Mission régionale d'autorité environnementale

**Avis délibéré de la Mission Régionale d'Autorité environnementale  
de La Réunion  
sur le projet de centrale photovoltaïque de la rivière des galets  
sur la commune du Port**

n°MRAe  
2020APREU12

*Plan de situation et plan de masse (source : étude d'impact p28)*

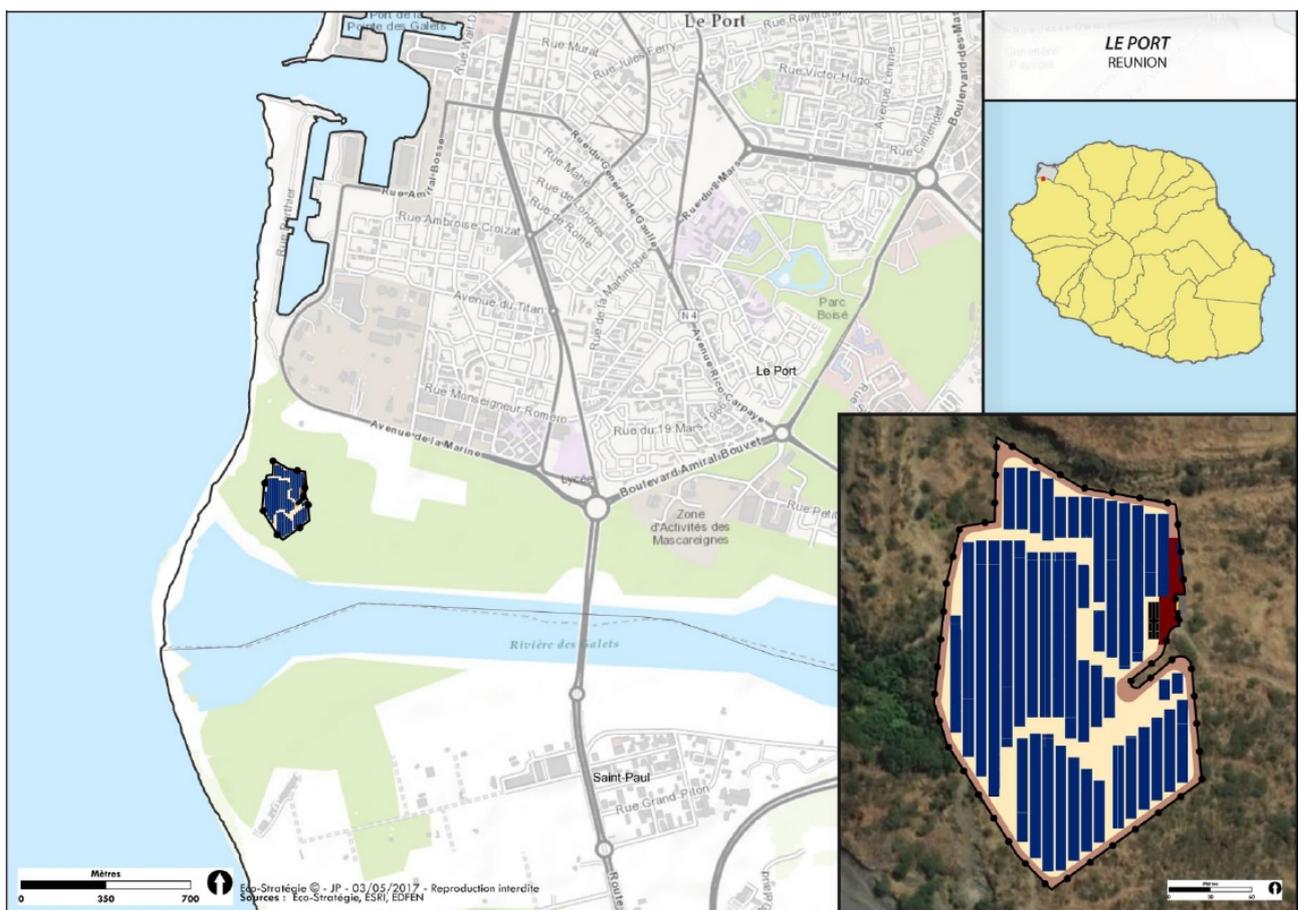
- ***L'Ae recommande d'homogénéiser la rédaction des pièces du dossier afin de clarifier l'emprise du projet par rapport au terrain d'assiette de l'ancien site de stockage de déchets ménagers.***

- ***Conformément aux dispositions réglementaires sur la notion de projet, l'Ae recommande de compléter l'étude d'impact concernant le raccordement de la centrale photovoltaïque au poste source du Port en lien avec le gestionnaire du réseau EDF, en approfondissant l'analyse des enjeux et des impacts résiduels, puis en justifiant le choix du tracé et les mesures ERC<sup>3</sup> correspondantes.***
